リコール届出一覧表

リコール届出日：令和5年8月1日

改善箇所説明図

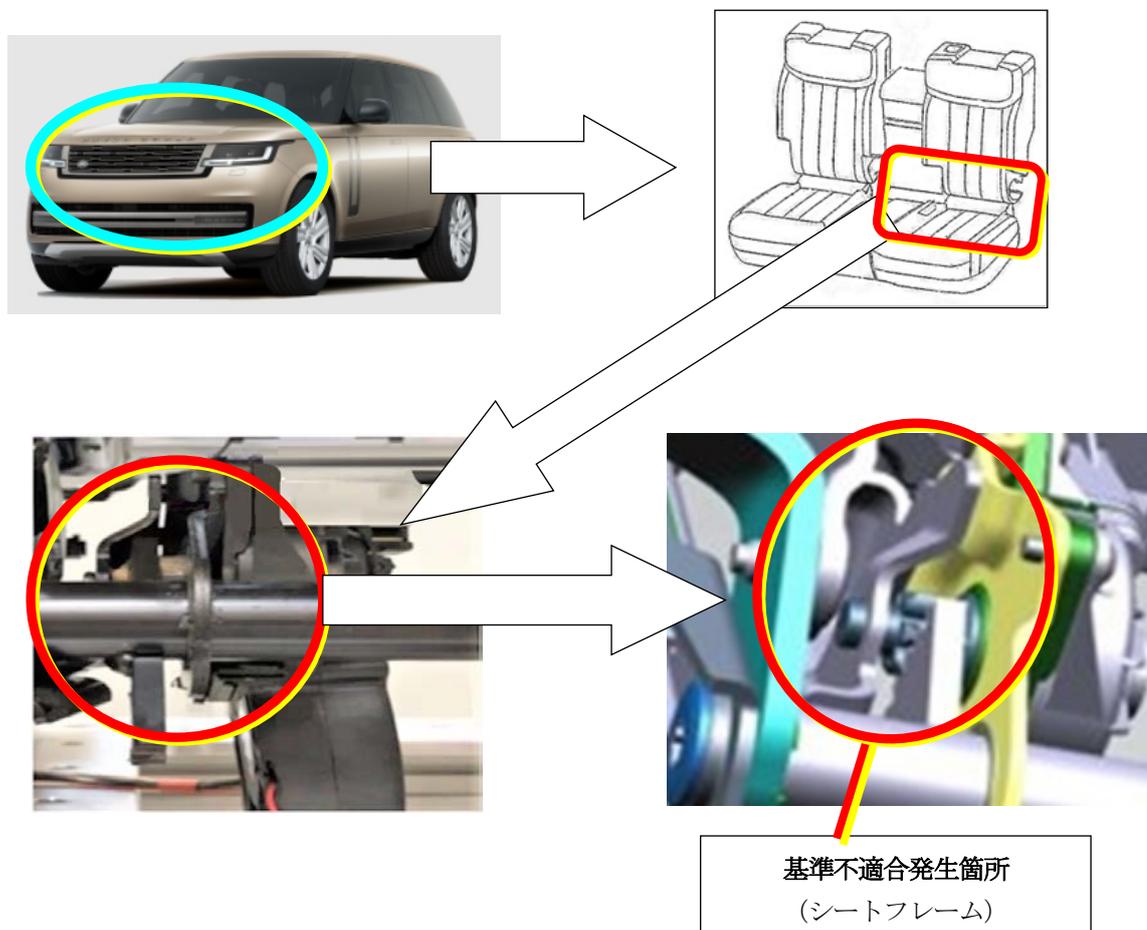
リコール届出番号	外-3653	リコール開始日	令和5年8月2日
届出者の氏名又は名称	ジャガー・ランドローバー・ジャパン株式会社 問い合わせ先：ランドローバーお客様相談室 0120-922-992		
基準不適合状態にあると認める構造、装置又は性能の状況及びその原因	2列目の左側シートフレームにおいて、作業管理が不適切なため溶接不良のラッチが装着されているものがある。そのため、シートが正しく固定されない場合があり、衝突時等の急減速が発生するとシートが前方に倒れ、最悪の場合、乗員が負傷するおそれがある。		
改善措置の内容	全車両、当該シートのラッチ機構を点検し、必要に応じて当該シートフレームを交換する。
